Avis délibéré
de la mission régionale d'autorité environnementale
Provence-Alpes-Côte d'Azur

sur le projet de recharge maîtrisée de l'aquifère des alluvions du
Bas Gapeau (AQUARENOVA 2), à Hyères (83)

N° MRAe
0211966/GUNENV

Figure 3: Synthèse de l'évaluation environnementale des enjeux écologiques - source : étude d'impact

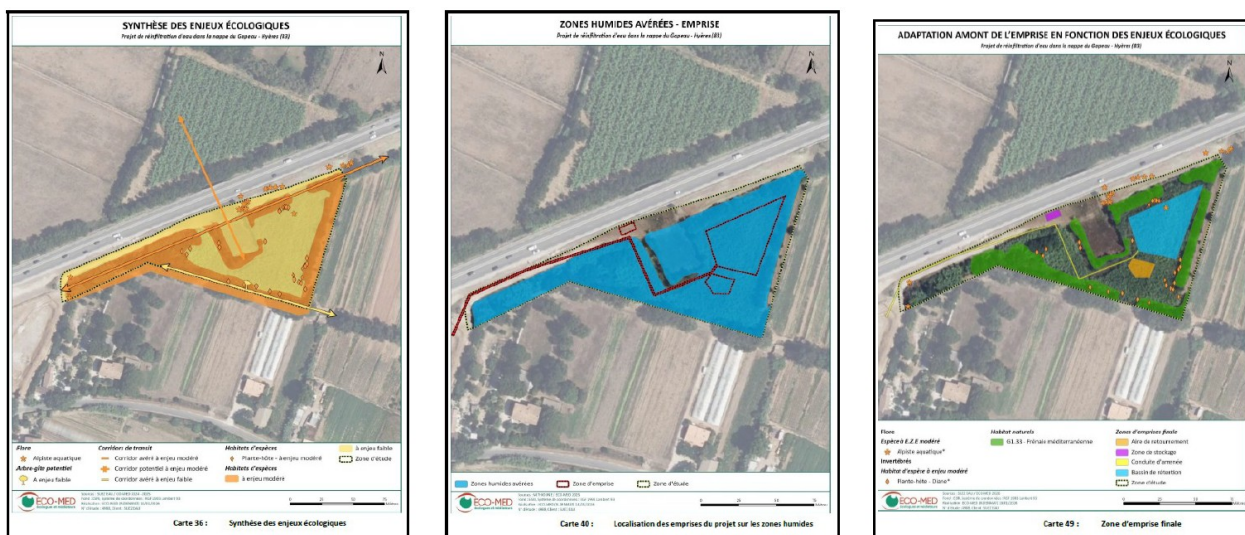
La zone d'étude comprend huit habitats naturels et anthropiques. L'analyse des zones humides a permis d'identifier 0,84 ha de milieux humides (cf. Figure 3) : du type « *frênaie méditerranéenne* », « *cannier de Provence* » et « *mosaïque de cannier de Provence et ronciers avec frênes épars* ». L'enjeu de conservation local de la frênaie méditerranéenne est qualifié de « *modéré* ».

Le porteur de projet prévoit cinq mesures¹¹ en faveur du milieu naturel, dont l'adaptation amont de l'emprise du projet (cf. Figure 3). Les impacts résiduels, qui concernent notamment la destruction de 0,16 ha de zone humide, sont qualifiés de « *faibles* » à « *négligeables* » sur l'ensemble des espèces.

La MRAe note que les incidences de l'augmentation du débit de prélèvement à la prise d'eau dans le Roubaud ne sont pas étudiées. Le dossier ne présente pas l'état initial du cours d'eau (ensemble des espèces présentes, fonctionnalités écologiques). Il indique que ce fleuve « *offre un axe de migration aux anguilles* » et que « *la prise d'eau a été dimensionnée dès 2014 de façon à laisser en permanence un débit minimum biologique de 50 l/s (soit 2/3 de la largeur du canal à cet endroit)* ». Le dossier mérite d'être complété par la justification du débit minimum biologique et du dimensionnement de la prise d'eau en conséquence, ainsi que par un bilan de l'état écologique du cours d'eau suite à la mise en place d'Aquarenova 1.

La MRAe recommande de présenter l'état initial du Roubaud et de justifier le dimensionnement de la prise d'eau du dispositif. Elle recommande également d'établir un bilan d'Aquarenova 1, notamment en ce qui concerne le milieu aquatique, pour mieux appréhender les incidences supplémentaires d'Aquarenova 2.

Figure 4 : localisation des champs captant de Hyères vis-à-vis des ZRE, fleuves et illustration de l'intrusion saline de 2006 - source : étude d'impact

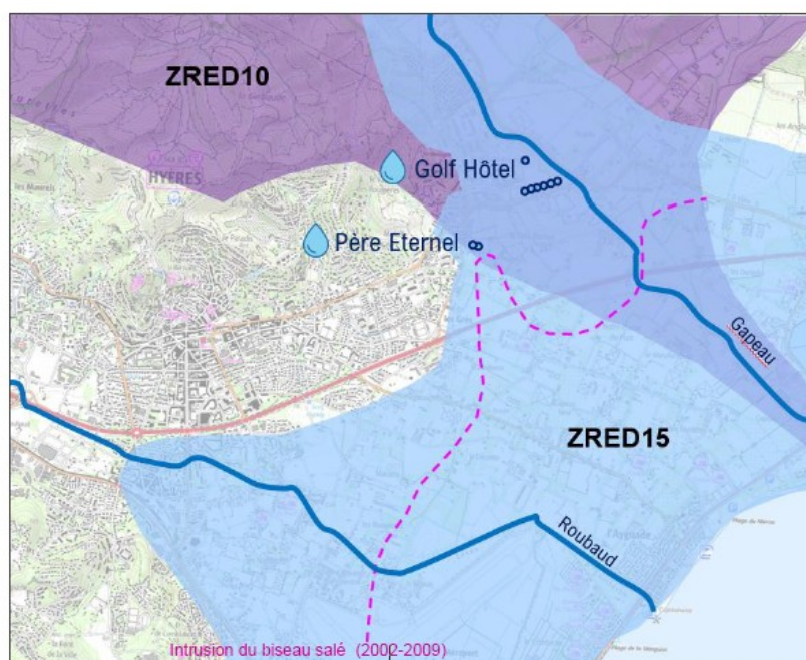
La masse d'eau souterraine du Gapeau (FRDG343) est essentiellement utilisée pour l'alimentation en eau potable et est classée comme « ressource stratégique pour l'alimentation en eau potable » et comme « ressource patrimoniale » par le SDAGE. Le dispositif Aquarenova se situe dans les zones de sauvegarde des captages de Père Éternel et Golf hôtel. D'après le SDAGE le bon état quantitatif de la masse d'eau a été atteint en 2021, l'atteinte de l'objectif de bon état chimique a été repoussé à 2027 (cf. Figure 4).
